三島駅南口周辺開発 地下水対策検討委員会

第4回検討会

- 広域観光交流拠点整備事業の進捗状況 -

平成31年3月7日(木)

■直接基礎の妥当性について

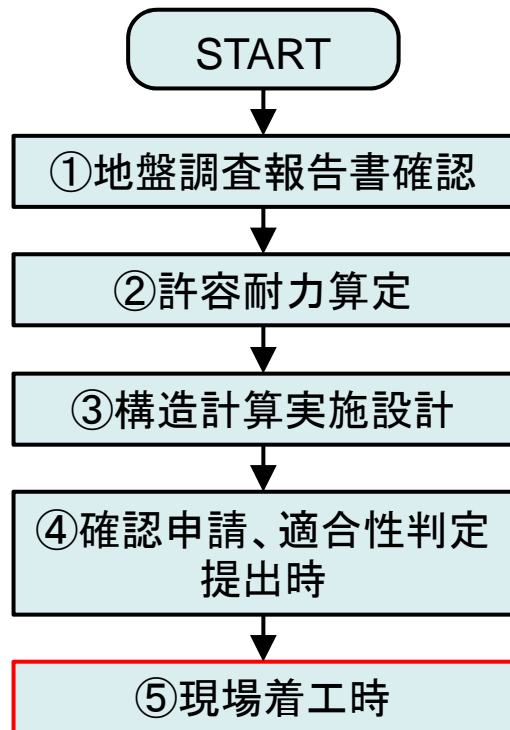
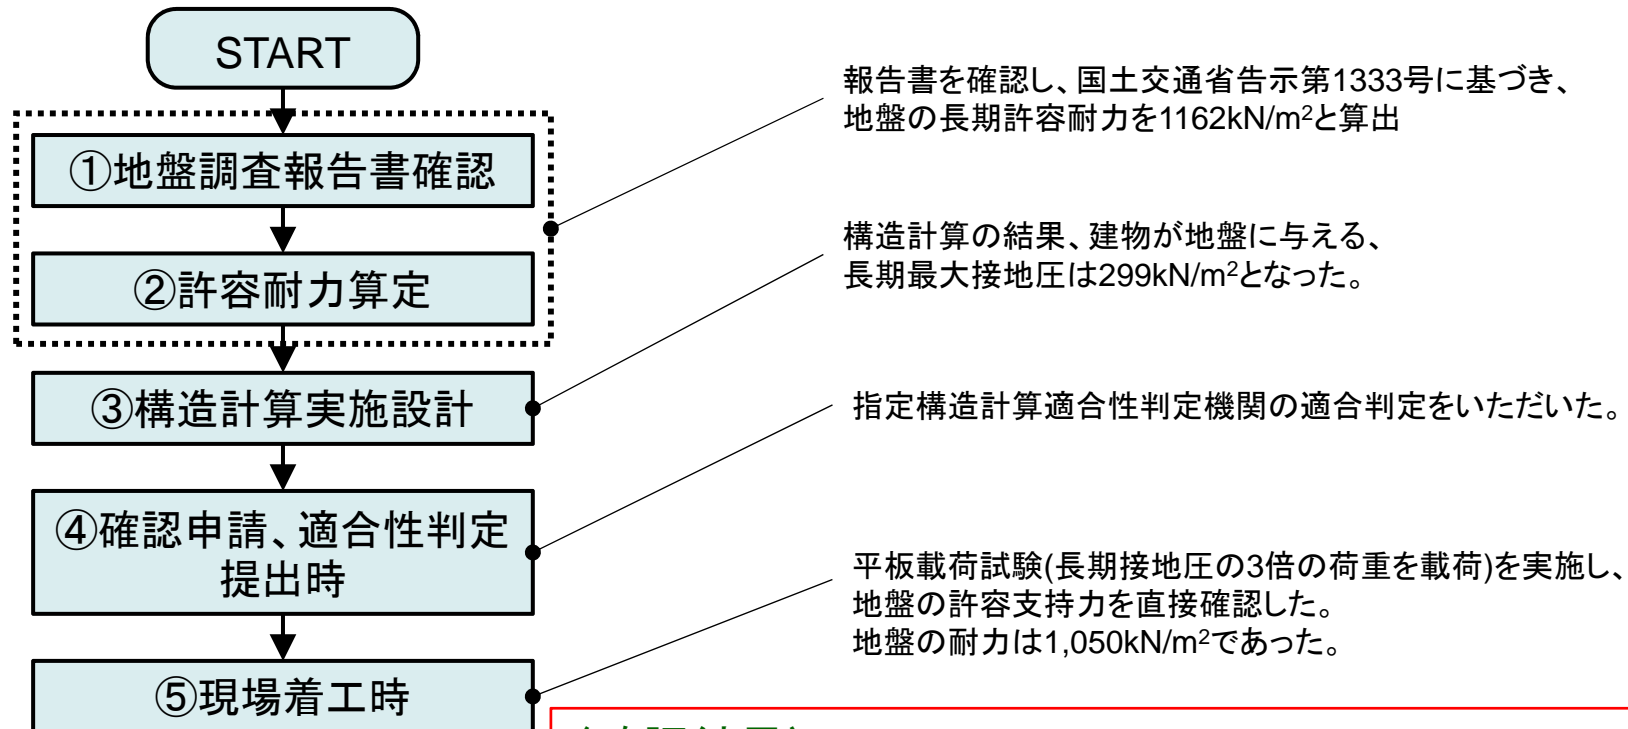
地盤の許容支持力を**直接確認**するため。
基礎工事における掘削完了後、床付け面にて
平板載荷試験を実施。

試験の結果、
地盤の耐力は1050kN/m²であり、
地盤の耐力 > 長期最大接地圧となった。

- ・建物による長期最大接地圧: 299kN/m²
- ・地盤の耐力: 1050kN/m²

(3)親杭横矢板壁の深さについて

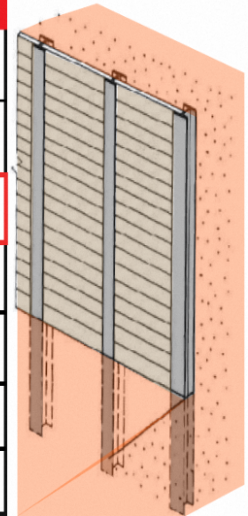
- 地下の掘削に際し、親杭横矢板壁の採用が予定されている。

⇒工事中の影響の程度は、地下水位・掘削深さ・親杭横矢板壁深さに関係することになるため、工事前の調査等を踏まえて、詳細な深さを検討する必要がある。

- 掘削深さが3.5m程度であるため、一般的に親杭は10~12m程度になる。
- 親杭の深度は、地下水位より浅い深度となること、完全に地下水を遮断する工法ではないことから、地下水への影響はないと考えられる。
- 支持層が強固な三島溶岩層であるため、山留工事を不要とすることも想定される。
- 詳細な施工計画を作成した段階で本委員会に報告予定。

(4)通水口の間隔について

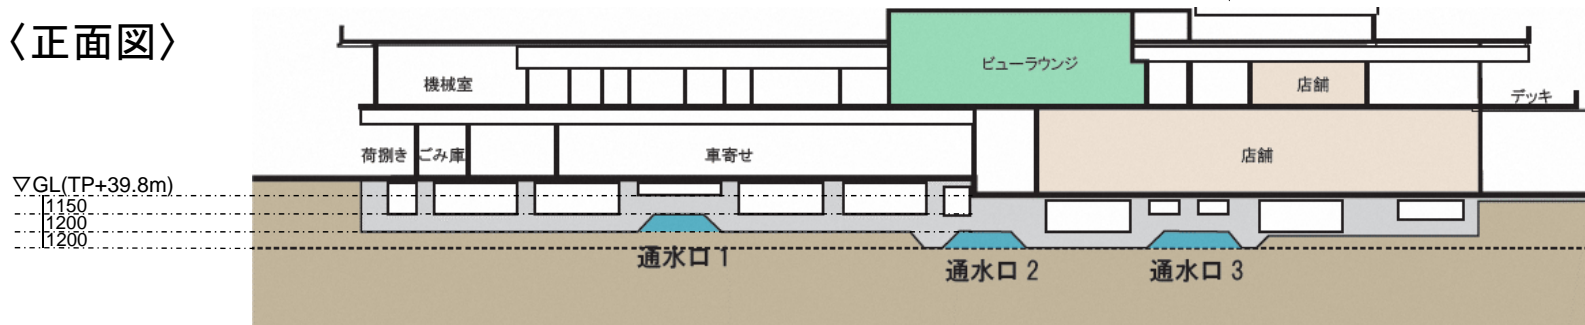
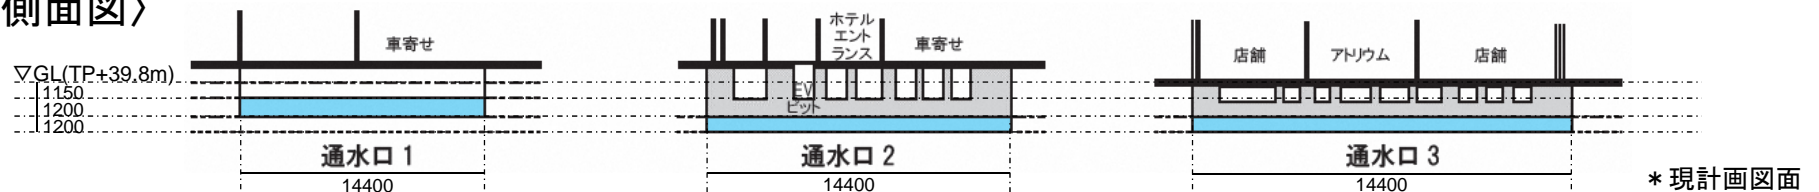
- 通水口を設置することで、地下水の流れを分断しない計画となっている。
⇒**工事前の調査等を踏まえて、通水口の設置間隔を検討する必要がある。**

- 建物を南北方向に連なる通水口を、**3か所程度**想定する(下図参照)。
- 施工後に水を流入させ通水口の前後に設けた観測孔より通水していることを確認することで、**通水機能の有効性を確認**する。

(5)直接基礎の妥当性について

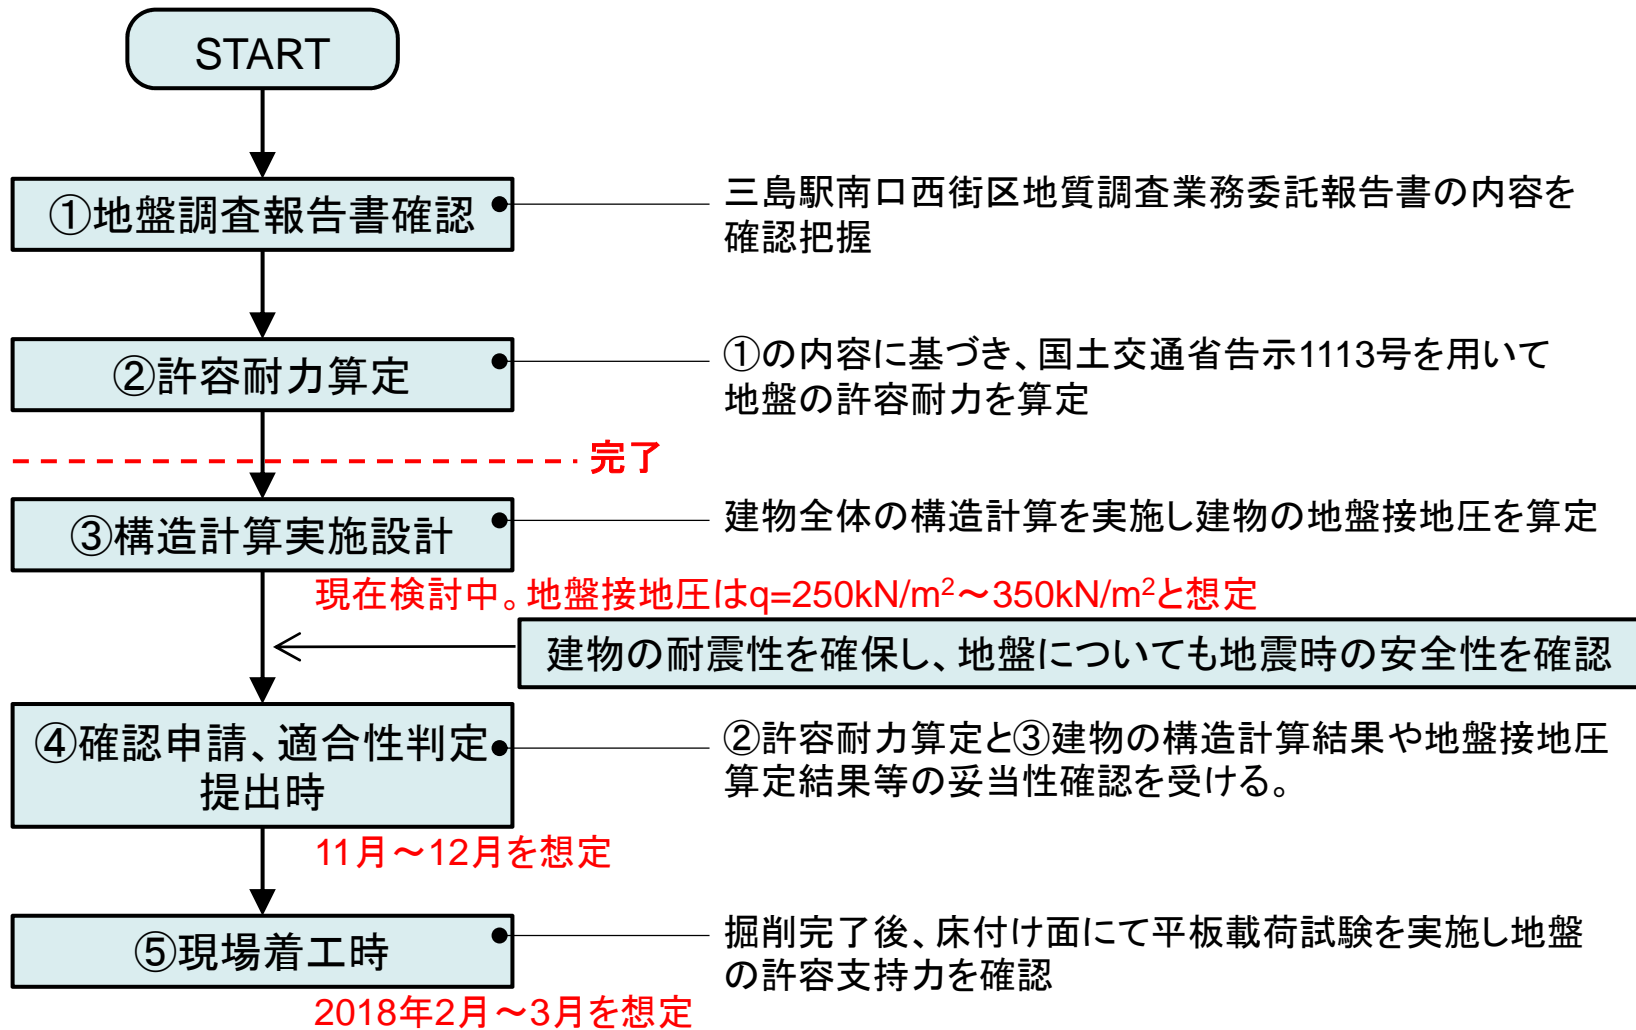
- 地下水へ配慮し、直接基礎を適用する計画となっている。
- ⇒工事前の調査等を踏まえて、再度直接基礎により建物の重量を支えることが可能であるか、検証する必要がある。(※次ページに「直接基礎の妥当性検討フロー」を示す。)

地盤の許容耐力は、国土交通省告示より算出

- 基礎サイズは、大きい基礎の方が、許容耐力が大きく算出されるため、安全側に考え1スパン程度のサイズを見込み $B \times L = 6.8\text{m} \times 7.8\text{m}$ にて計算。
- 内部摩擦角は安全側に N 値=30と設定して大崎式にて算出し $\sqrt{(20 \times 30)} + 15 = 39.5$ 度
- 根入れ効果 D_f 、粘着力 C は安全側に考慮し本検討では見込まない。
- 形状係数等は告示に従い算出。
- 算出した地盤の長期許容耐力 q_{aL} は、 $1,162\text{kN/m}^2$ となる。
- 建物の耐震性を確保し、地盤についても地震時の安全性を確認。

建物重量による接地圧は、 $q = 250\text{kN/m}^2 \sim 350\text{kN/m}^2$ 程度と想定できるため、 $q_{aL} > q$ となり接地圧が地盤の長期許容耐力を下回ることが確認できる。
